## Referat

### Møde mellem Handicaprådet og projektgruppe for Frederiksborgvej

| MØDEDATO      | 17-05-2024   |

## 2 Hjørneindgang med forskudt tilgængelig indgang

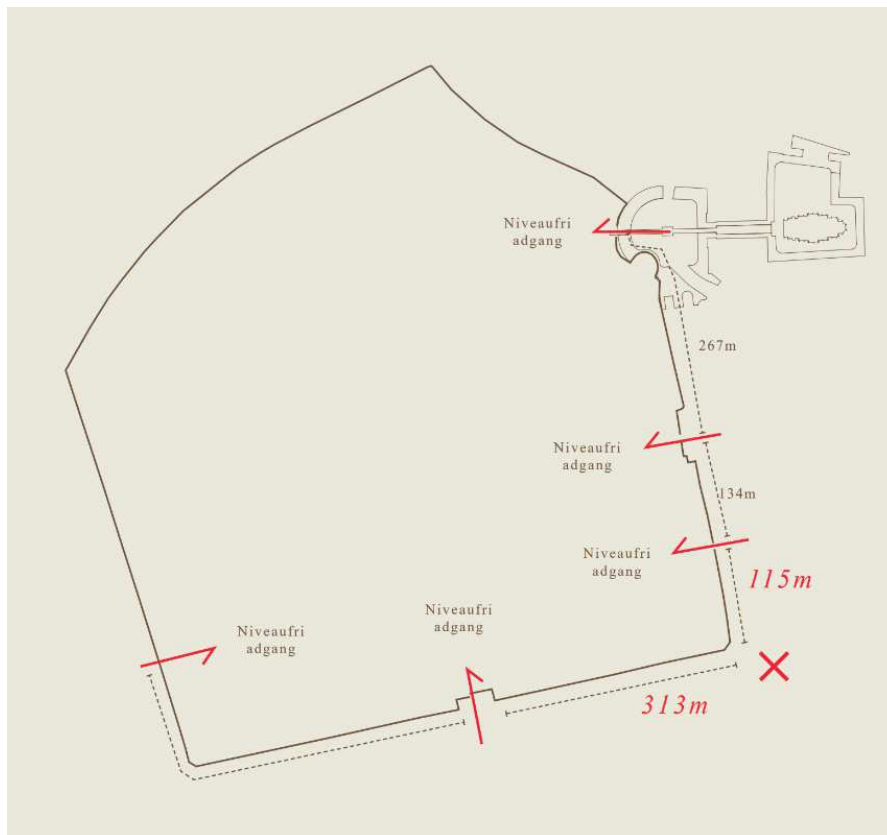
Handicaprådet påpeger, at det generelt er problematisk, at universel design ikke har et større fokus i arkitektkonkurrencer og at repræsentanter for handicaporganisationer ikke indgår i dommerkomiteer for arkitektkonkurrencer. TMF noterer sig dette.

TMF uddyber samtidig, at dommerkomiteen for nærværende projekt netop har påpeget, at det skal undersøges om der kan indarbejdes en tilgængelig adgang for alle ved hjørneindgangen til Bispebjerg Kirkegård.

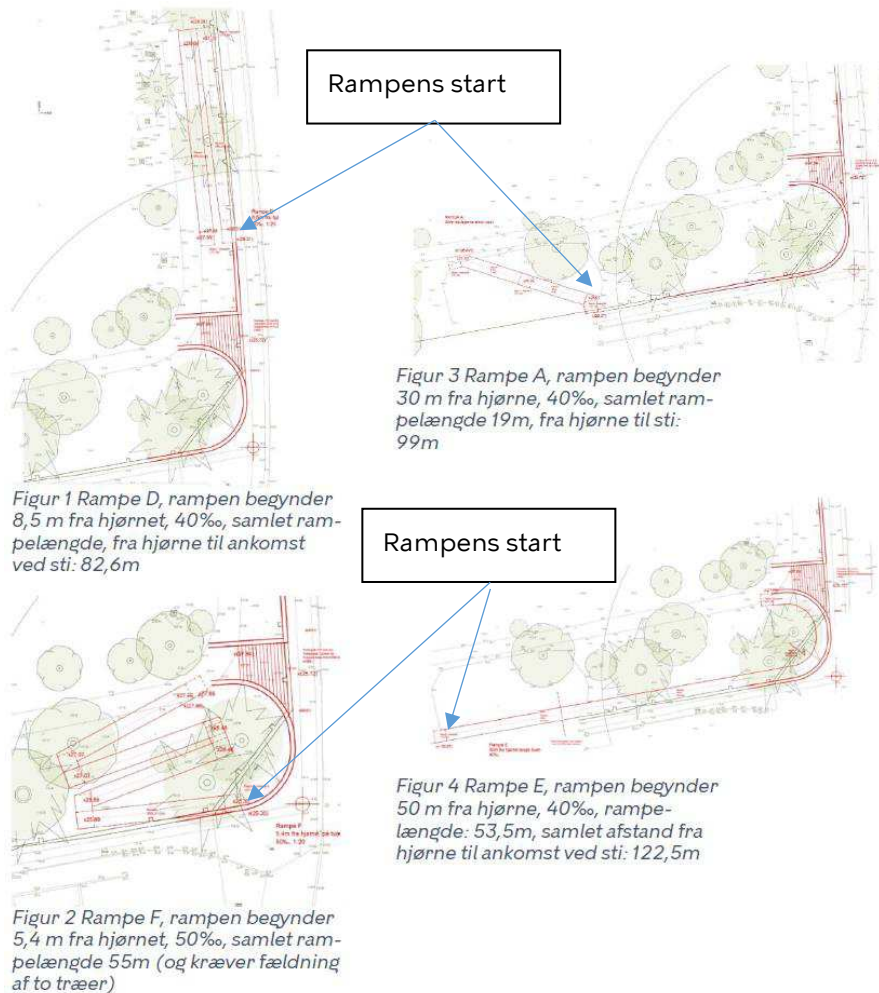
Handicaprådet mener at hjørneindgangen fremadrettet vil blive opfattet som en hovedindgang og det er problematisk at den ikke er tilgængelig for alle. Samtidig påpeges at lift/elevator ikke vil blive accepteret som en tilgængelig adgang, da disse ofte er ude af drift. Der ønskes en rampe ved hjørneindgangen, som fx indarbejdes i den arkitektoniske løsning og følger rundingen i den nye mur eller udformes som en spiral.

De fire forslag med rampeløsninger fra notatet blev gennemgået og drøftet.

Rampen i figur 1 begynder 8,5 meter fra hjørneindgangen og har en samlet længde på ca. 83 meter. Der er ca. 10 meter mellem top af rampe til toppen af trappen ved hjørneindgangen.

Figur 2 angiver en "zik zak" rampe med plateauer, som stater 5,4 meter fra hjørneindgangen og har en samlet længde på 55 meter. Rampen ender ved toppen af trappen, og vil kræve fældning af træer.

På figur 3 er foreslået en rampe der begynder 30 meter fra hjørneindgangen med en rampelængde på 19 meter. Rampen ender 99 meter fra toppen af hjørneindgangs trappe.

Figur 4 angiver en løsning hvor rampen er implementeret i rundingen på den nye hjørneindgang. Rampen starter 50 meter fra hjørneindgangen og har en længde på ca. 54 meter. Rampen slutter ved toppen af hjørneindgangs trappe og har en samlet længde på 122m.

Alle foreslåede rampeløsninger har konsekvens for kirkegårdens nuværende indretning og fremtidige muligheder, da det kan være nødvendigt at fælde træer og i nogle tilfælde nedlægge/flytte gravsteder.

Handicaprådet spørger om trappen ved den nye hjørneindgang kan gøres længere, så en rampe kan løbe langs med denne. TMF svarer at trappen er begrænset af Frederiksborgvej i bunden og af gravsteder på toppen.

Handicaprådet udtrykker forståelse for den problematik højdeforskellen ved hjørneindgangen skaber i forhold til tilgængelighed, men appellerer samtidig til, at det etiske holdepunkt overvejes. Man bør tænke over hvor længe det nye anlæg skal holde, hvis man undlader at fælde et træ mod at alle borgere stilles lige. Samtidig nævner Handicaprådet selv, at ramperne er så lange, at den nærmeste niveau frie adgang (115m) på Frederiksborgvej lige såvel kan benyttes.

Handicaprådet spørger om det er muligt uhindret at nå frem til folk der benytter trappen ved den nye hjørneindgang, hvis man benytter eksisterende tilgængelige indgange. TMF bekræfter at hele stisystemet på kirkegården er uden niveauforskelle.

TMF modtager og imødekommer gerne alternative forslag til løsninger, hvis de giver mening. Til dette påpeger Handicaprådet, at de ikke kommer til at rådgive om løsninger, men foreslår at der gøres mere ud af eksisterende niveaufri indgange i nærheden af hjørneindgangen. Fx kan eksisterende indgange opgraderes arkitektonisk og med mulighed for ophold. Handicaprådet giver gerne input til rådgivere der kan hjælpe med dette.
